Neue Schraube - Spannrolle 55446

Technische Info-Nr. 1958

Audi A6, Volkswagen T4, LT 28-35, LT 28-46

Bild 1: 55446

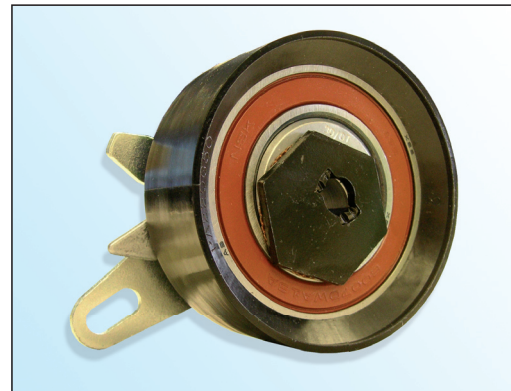
Im Rahmen der ständigen Weiterentwicklung unserer Produkte und der Qualitätssicherung liefert RUVILLE mit der Spannrolle 55446 eine neue Schraube (Bild 3).

- flacher Schraubenkopf mit Torx
- Schraubenkopf \varnothing 18,5 mm
- Festigkeitsklasse 10.9
- Schraubensicherungsmittel am Gewinde
- erhöhte Selbsthemmung

RUVILLE empfiehlt, die originale Schraube (Bild 2) gegen die mitgelieferte Schraube zu ersetzen.

$20 \pm 1,5$ Nm
